女川原子力発電所2号炉 重大事故等対処設備及び有効性評価 審査会合における指摘事項の回答

令和元年5月30日
東北電力株式会社

1. はじめに
2. 審査会合での指摘事項に対する回答

図5 評価モデル図

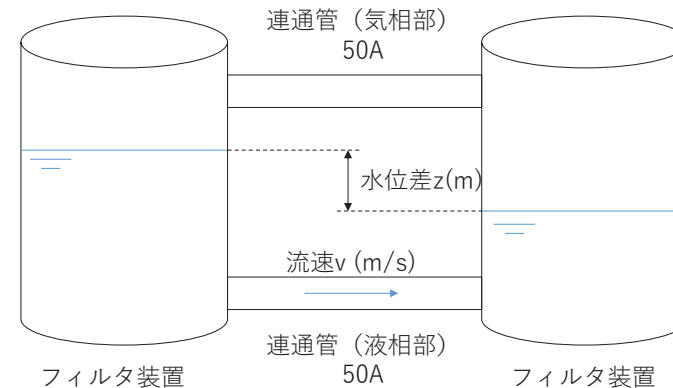
ベントガス流量のばらつきによる影響を防止するために、各フィルタ装置の気相部及び液相部をそれぞれ連通管で接続しているが、この連通管の役割や役割を踏まえた配管径の設定の考え方を整理して提示すること。

- 仮に、何らかの要因によりフィルタ装置に水位差が発生した場合の連通管の配管内流速について、2台のフィルタ装置とそれらを接続する連通管をモデル(図5)として、液相部の連通管の配管内流速 v を、以下の式に基づき計算する。

- フィルタ装置の初期水位差 Δh をmとした場合の液相部の連通管の配管内流速は約m/sであり、配管内流速の目安10m/s以下であることを確認した。また、気相部の連通管は、液相部の連通管を流れる流量と同等のベントガスが流れるため、気相部の連通管の配管内流速は約m/sとなり、配管内流速の目安80m/s以下であることを確認した。
- 気相部の連通管は、気相部の圧力を均一にするために蒸気が流れることから、エアロゾルにより閉塞しないようにする必要があるので、エアロゾルは数 μm であり、配管口径が50A(内径49.5mm)であれば閉塞はしない。

図6 評価モデル図

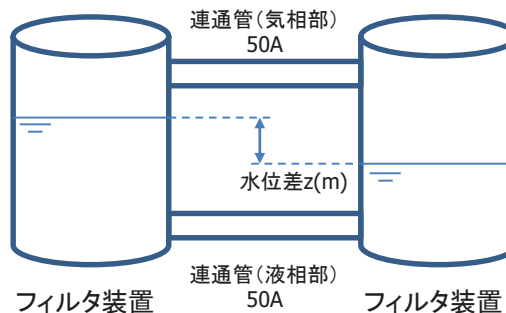
フィルタ装置間に水位差が生じた場合に、液面振動が発生し共振などによりフィルタ装置に悪影響を与えないことを整理して提示すること。

- 原子炉格納容器フィルタベント系は、ベントガス流量を同等とする設計及び3台のフィルタ装置を連通管で接続する設計とすることでスクラバ溶液の水位が等しくなることから、スクラバ溶液の水位差が生じることは考えにくい。
- 仮に、何らかの要因によりフィルタ装置に水位差が発生した場合の液面振動について、2台のフィルタ装置とそれらを接続する連通管をモデル(図6)として、液面振動の水位差 z と固有周期 f_u を、以下の式に基づき計算。

- フィルタ装置の初期水位差 z_0 を とした場合の液面振動の最大振幅は約 であり、液面振動による影響はない。
- 液面振動の固有振動数 f_u は Hz未満であり、剛構造であるフィルタ装置の固有振動数(20Hz以上)に対し十分小さいことから共振することはない。

図7 水素、空気、水蒸気混合条件下における可燃限界と爆轟限界^[1]

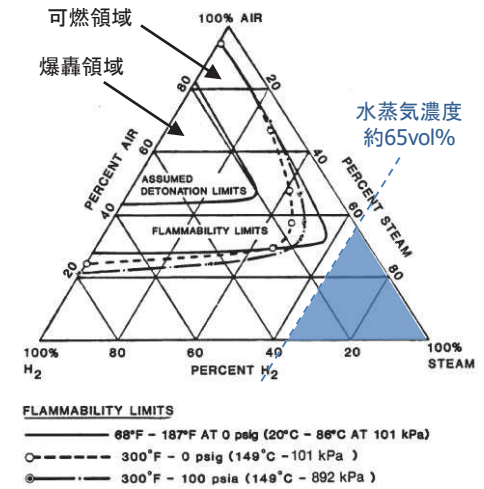
格納容器内の水素ガス及び酸素ガス排出のための格納容器ベントの実施基準の考え方について、有効性評価の水素燃焼シーケンスにおける格納容器内の酸素ガス濃度や水蒸気濃度の挙動との関係を踏まえて整理して提示すること。

- ・格納容器破損モード「水素燃焼」において、事象初期にドライ条件の酸素濃度が水素及び酸素排出の判断基準を超過することを踏まえ、判断基準をより明確にする観点から水素及び酸素排出判断基準にウェット条件の酸素濃度を追加した。判断基準の概要を表3に示す。
- ・ドライ条件が4.0vol%以上において、ウェット条件で1.5vol%未満の場合は、ドライ条件とウェット条件に有意な差があることから、LOCA後のブローダウン等により水蒸気の濃度がほぼ100%となっている状態であると判断し、水素及び酸素の排出操作は行わない。なお、酸素濃度がドライ条件で4.3vol%、ウェット条件で1.5vol%未満の場合、水蒸気濃度は65vol%以上であり、図7で示された可燃領域又は爆轟領域と重ならないため、水素燃焼は発生しない。
